ORD : ---3139--

MAT.: Art. 4° LGUC. Responde solicitud de interpretación Art. 4° LGUC, respecto zonificaciones establecidas por el PRC, que afectan a predios denominados Lote 1 y 2 de la manzana 4 del proyecto de Loteo "Lote J1 Mirador Montemar" del año 2007, Comuna de Concón.

VALPARAISO, 21 DIC 2021

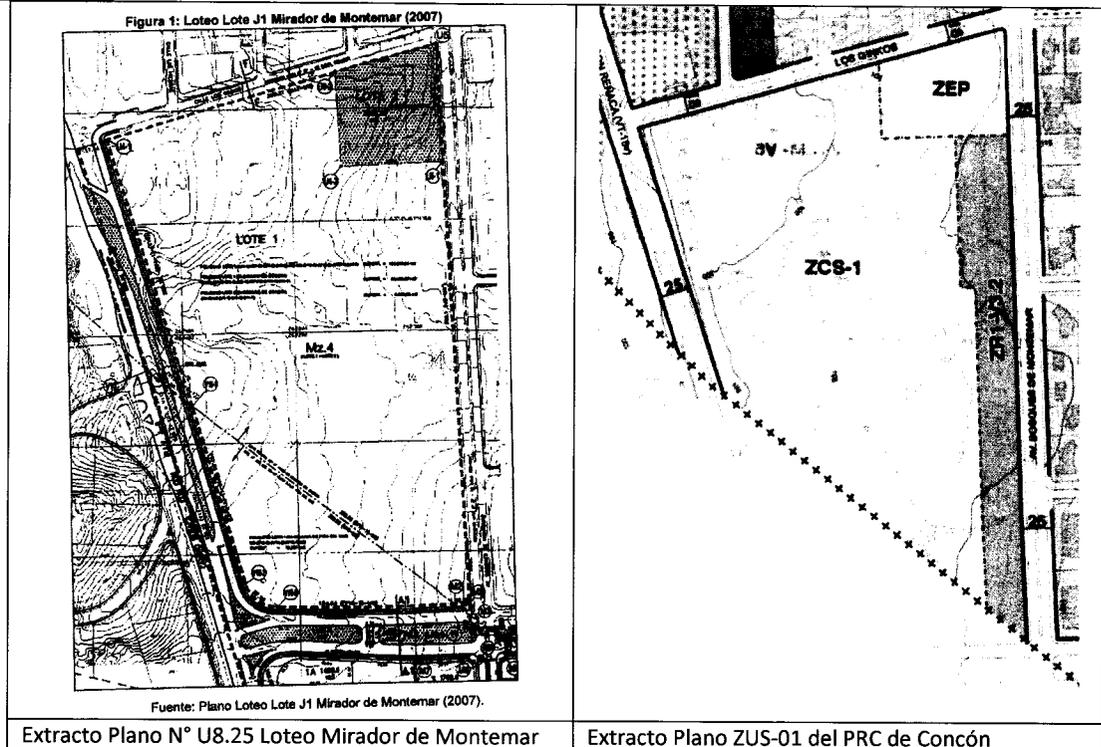
5.2. Informa que la manzana 4 del “Lote J1 Mirador de Montemar”, tiene dos Lotes inscritos en la comuna de Concón.

5.3. Indica que, a través de la Actualización del PRC de Concón, y su plano ZUS-01 zonificaron el **Lote 1 de la Manzana 4 con las zonas ZCS-1, ZR1-V3.2 y Lote 2 como ZEP** (destacado es nuestro).

5.4. Señala que, durante la tramitación de la actualización del PRC de Concón, no habría sido observada ni discutida la forma y/o superficie del polígono que conforma el Lote 2, por lo que **la forma y superficie del Lote 2 corresponde que sea concordante con lo aprobado en el Plano N° U8.25 correspondiente al “Loteo Mirador de Montemar”**, tal como se observó en el numeral 4 del ingreso OIRS N°2997 de fecha 21.07.2016, y se acogió en el acuerdo N°429 del Consejo Extraordinario N°18 de fecha 05.10.2016. (destacado es nuestro).

6. Pues bien, al respecto, se procedió también a analizar las discrepancias entre las zonificaciones graficadas en el Plano ZUS-01 del PRC de Concón y la configuración de los Lotes contemplados en el mencionado “Loteo Mirador de Montemar”, advirtiendo una discrepancia en la definición de los límites sur y poniente de la Zona ZEP, que se presume se constituyó en razón de la escala de graficación de las zonificaciones en comento, las que se definen a una escala de 1:5000.

8. Pues bien, conforme a los antecedentes antes señalados, y al amparo de las disposiciones normativas contenidas en el art. 4° de la LGUC, esta Secretaría Regional Ministerial, interpreta el Plan Regulador Comunal de Concón, vigente desde su publicación en Diario Oficial con fecha 17.05.2017, en el sentido de que, **la Zona Espacios Públicos denominada ZEP, contigua al vértice constituido por las vías Av. Bosques de Montemar y Los Ginkos, considera las superficie y medida de deslindes contemplados para la definición del Lote 2 del "Loteo Mirador de Montemar", aprobado a través de la Res. DOM N° 704 de fecha 14.06.2017, debiendo además considerar los ajustes que esta interpretación implica para la definición de las zonificaciones ZCS-1 y ZR1-V3/2.**
